**CIRCULAR CON CONSULTA N° 10**  
**LICITACION PUBLICA NACIONAL E INTERNACIONAL N° 01/2016**

**"PROYECTO RECUPERACIÓN Y MEJORAMIENTO DEL  
FERROCARRIL GRAL. BELGRANO-RENOVACION TOTAL DE LA  
INFRAESTRUCTURA DE VÍAS EN EL TRAMO 5 – KM 211.340 A KM 338,010  
SECTORES A Y B PROVINCIA DE SANTA FE."**

**PACKAYING DE DURMIENTES DE HORMIGÓN PARA TROCHA METRICA**

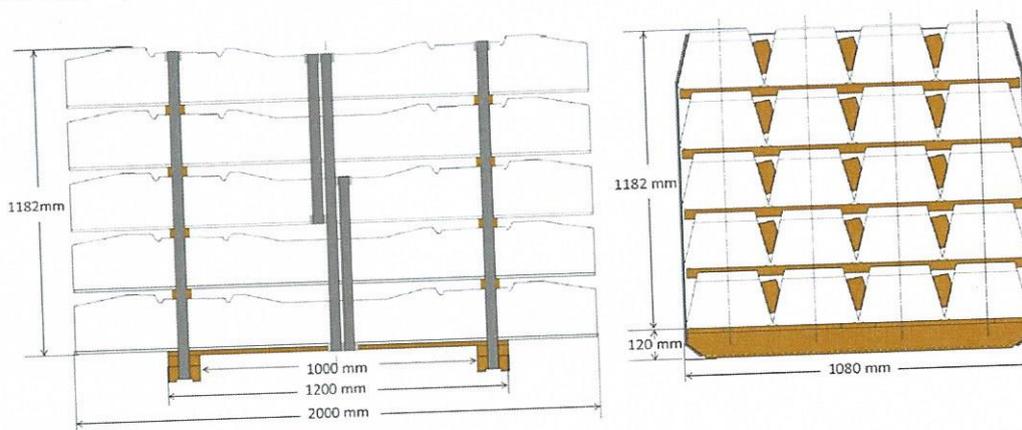
Solicitamos la medida de los durmientes de hormigón a proveer por ADIF, ya que en el pliego solo se indica su largo de 2 mts., pero no se Indica el alto y ancho de los mismos.

**Respuesta:** Se adjunta información solicitada en ANEXO I de la presente Circular.

Los durmientes de hormigón de trocha métrica se embalan en grupos de veinte, con una cinta de acero plana. Cada capa contiene 4(cuatro) durmientes, y las 5 (cinco) capas quedan unidas formando una unidad de embalaje. Entre cada capas hay 2 (dos) separadores de madera ( L \* W \* H = 1050 mm \* 55 mm \* 40 mm ) , y cada durmiente de la misma capa están separados por dos cuñas de madera . Una junta plástica de polietileno se coloca con el fin de prevenir la fricción entre los durmientes y la correa de acero.
